Oggetto: Comune di Bovolenta (PD). Aggiornamento del Piano stralcio per l'Assetto Idrogeologico (PAI) del bacino idrografico del fiume Brenta-Bacchiglione. Richiesta di riclassificazione di alcune aree di pericolosità ai sensi dell'art. 6, comma 1, lett. B delle N.d.A. del PAI conseguentemente alla realizzazione di lavori di difesa arginale eseguiti dal Genio Civile di Padova. Rilascio di parere all'Autorità di Bacino Distrettuale delle Alpi Orientali.

OGGETTO: Comune di Bovolenta (PD). Aggiornamento del Piano stralcio per l'Assetto Idrogeologico (PAI) del bacino idrografico del fiume Brenta-Bacchiglione. Richiesta di riclassificazione di alcune aree di pericolosità ai sensi dell'art. 6, comma 1, lett. B delle N.d.A. del PAI conseguentemente alla realizzazione di lavori di difesa arginale eseguiti dal Genio Civile di Padova. Rilascio di parere all'Autorità di Bacino Distrettuale delle Alpi Orientali.

Il presente decreto rappresenta la proposta di aggiornamento delle Tavole 84 e 101 della Carta della pericolosità idraulica del PAI del fiume Brenta-Bacchiglione da rendere all'Autorità di Distretto a seguito della richiesta presentata dal Comune di Bovolenta, ai sensi dell'art. 6, c

Figura 2 -- Stralcio della Tavola 84 della Carta della pericolosità idraulica del PAI del Brenta Bacchiglione

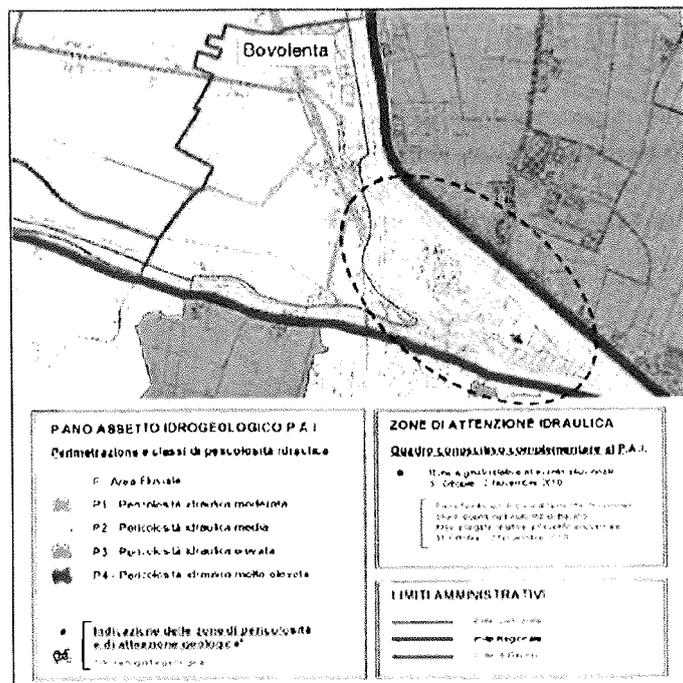
La Figura 2 riporta uno stralcio della tavola 84 della carta della pericolosità idraulica del PAI del Brenta Bacchiglione in cui viene evidenziato come Bovolenta sia complessivamente soggetta a pericolosità idraulica ed il centro storico, in particolare, sia inserito nell'ambito di un'area Fluviale.

Figura 10 - Proposta di variazione della Carta della Pericolosità avanzata dal Comune di Bovolenta

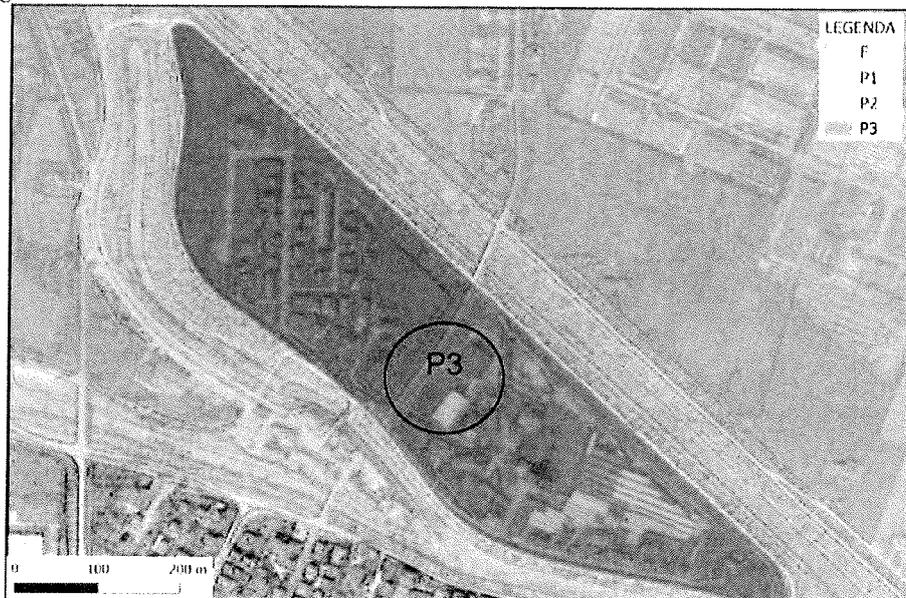
Quindi, in considerazione delle opere realizzate dal Genio Civile, è stato proposto la modifica della pericolosità dell'area così come indicato nella Figura 3 ed in particolare di variare la classificazione della sopraccitata "isola di Bovolenta" da F - Area fluviale a P3 - Pericolosità idraulica elevata P3, così come indicato in fig. 10.

Innanzitutto è necessario valutare se l'area, indicata in Figura 10, di cui è stata proposta la ripermimetrazione, sia un'area in cui non si riscontrano apprezzabili fenomeni di tipo morfodinamico, non ubicata internamente al letto di un corso d'acqua preesistente e quindi classificabile con grado di pericolosità idraulica.

- Per quanto riguarda la classificazione dell'area si ritiene, per quanto sopra esposto, che non si tratti di area fluviale perché deriva da una trasformazione del territorio dovuta all'attività antropica ed in particolare alla realizzazione di una serie di opere idrauliche (Canale Deviatore, manufatti di interclusione) finalizzata al raggiungimento di una maggiore sicurezza idraulica nel territorio. Si ribadisce, inoltre, il parere della Conferenza Programmatica citata nelle considerazioni.

- Per quanto riguarda la pericolosità idraulica, si ritiene che l'area ne sia storicamente soggetta. Anche in considerazione dell'analisi attraverso il modello monodimensionale previsto dal metodo semplificato e dalla realizzazione dell'opera arginale con diaframma da parte della Regione Veneto Genio Civile di Padova collaudata con DR 173/2020, l'area è da classificare nella classe di pericolosità idraulica P2.
